**AVIS RELATIF À LA PROTECTION
CONTRE LES EVENTUELS EFFETS NOCIFS ET NUISANCES
PROVOQUÉS PAR LES RAYONNEMENTS NON IONISANTS
GÉNÉRÉS PAR DES ANTENNES ÉMETTRICES STATIONNAIRES**

Commune : LIBIN - Exploitant : CITYMESH

Référence exploitant : LX06456_A

Rapport n° 3938 / 2024

Figure 1 : Vue en plan des lieux de séjour et des points de contrôle

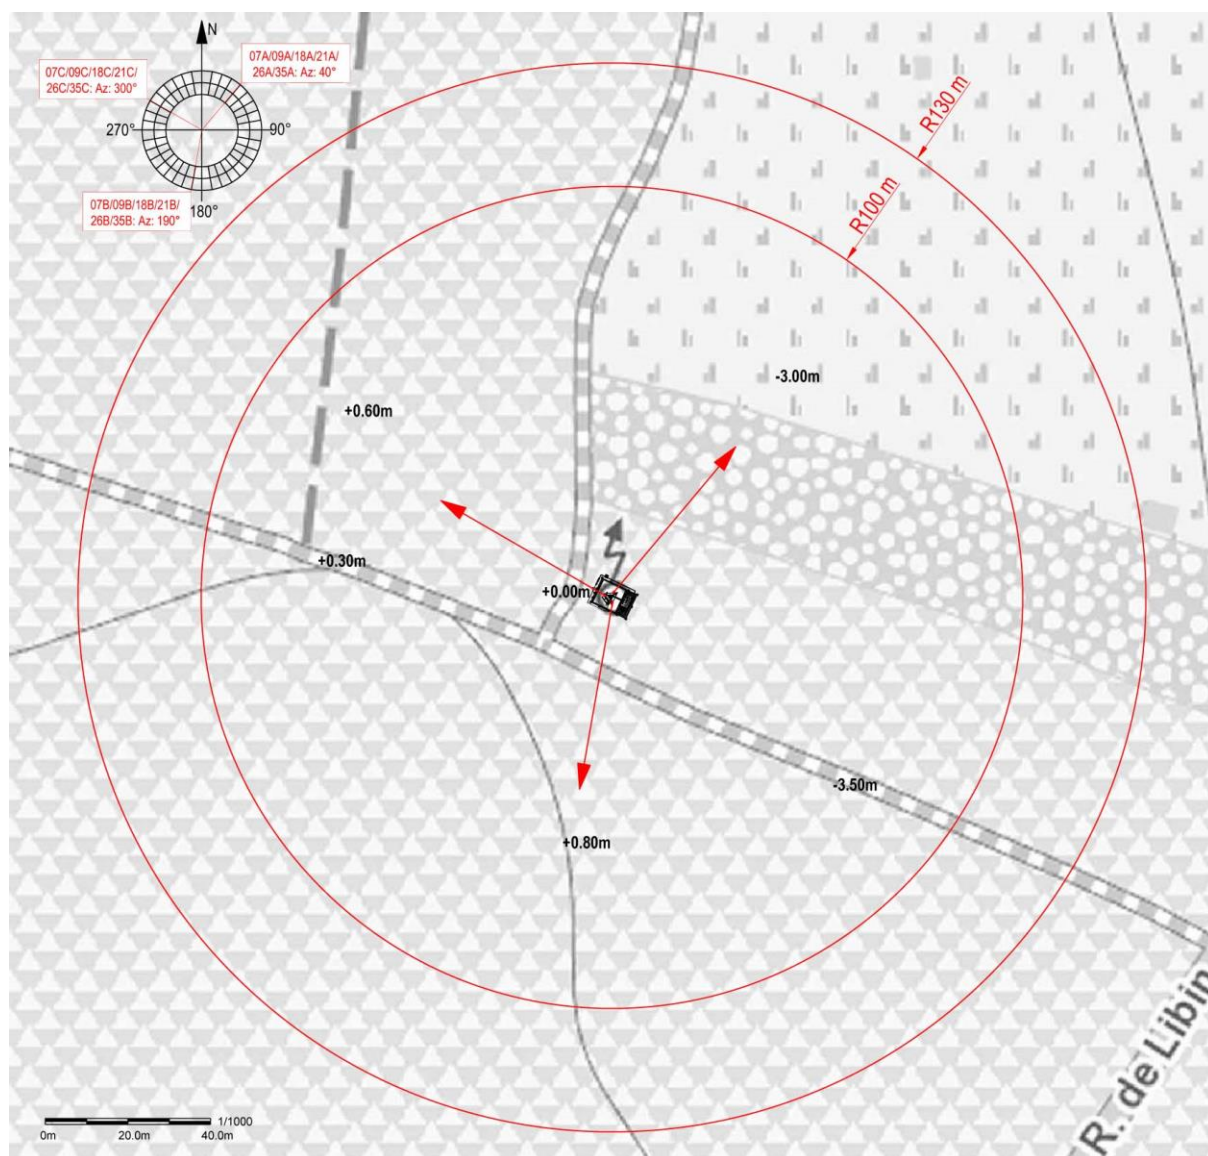
N° point de contrôle	LS	Atténuation (dB)	Indice d'exposition relatif à la limite par installation IE_i
Aucun lieu de séjour ne se trouve dans la zone où la limite d'immission pourrait être atteinte

En ce qui concerne les antennes de l'installation mentionnées dans le tableau 1, la distance maximale à laquelle la limite pourrait être atteinte, à l'extérieur, est égale à 102,9 m. S'il n'y a pas de LS à une distance inférieure, les antennes respectent forcément la limite d'immission.

Dans le cas des LS situés à l'intérieur des bâtiments, une atténuation d'obstacle est prise en compte et il en résulte que la distance maximale à laquelle la limite pourrait être atteinte se réduit à 72,8 m.

Figure 2 : Vue en plan des installations d'antennes dans un rayon de 300 mètres autour de l'installation faisant l'objet de la demande d'avis

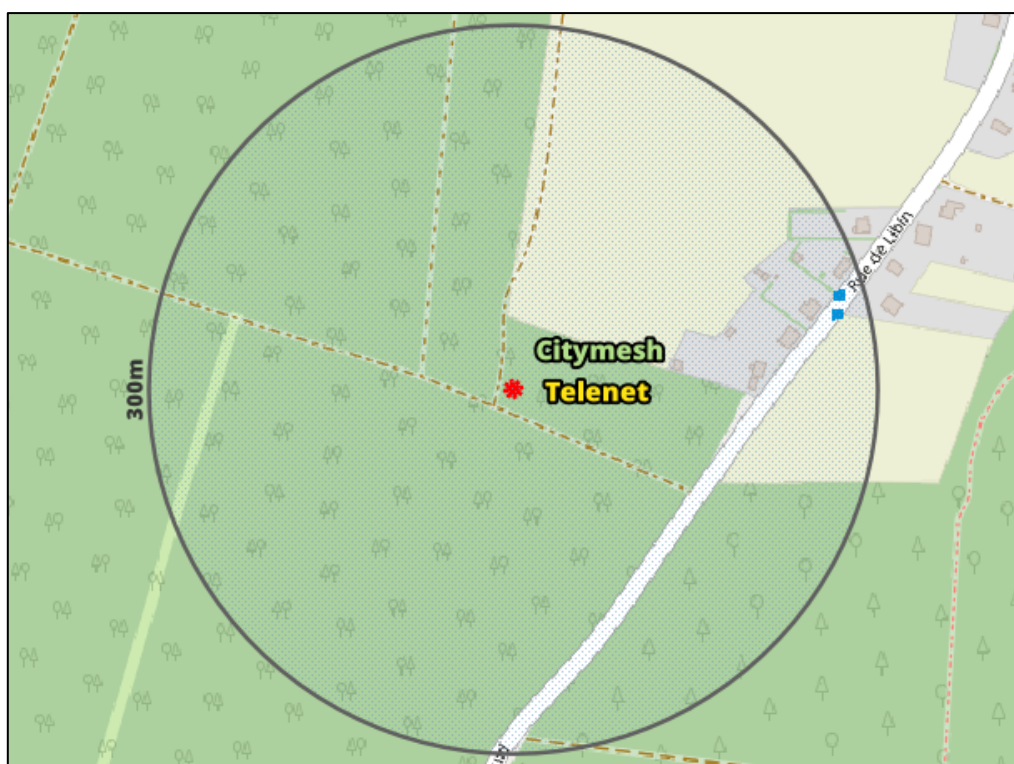
- c) dans tous les autres cas, il a été vérifié que la limite cumulative définie à l'article 4, §2 du décret n'est pas dépassée dans les lieux de séjour sur base du nombre d'installations localisées dans la zone d'évaluation de 300 mètres de rayon représentée dans la figure 2, de leur localisation ainsi que des données inscrites dans la figure 1 et au paragraphe 4 du présent avis et dans les avis attestant le respect de la limite par installation ou de la limite abrogée de 3 V/m relatifs aux autres installations reprises dans la figure 2.

Compte tenu des considérations ci-dessus, il apparaît que l'intensité du rayonnement électromagnétique généré, dans les lieux de séjour situés dans un rayon de 300 mètres autour de l'installation référencée dans le paragraphe 2, par l'ensemble des antennes émettrices stationnaires de l'ensemble des exploitants du même site d'antennes émettrices stationnaires respecte la limite fixée à l'article 4, § 2 du décret.
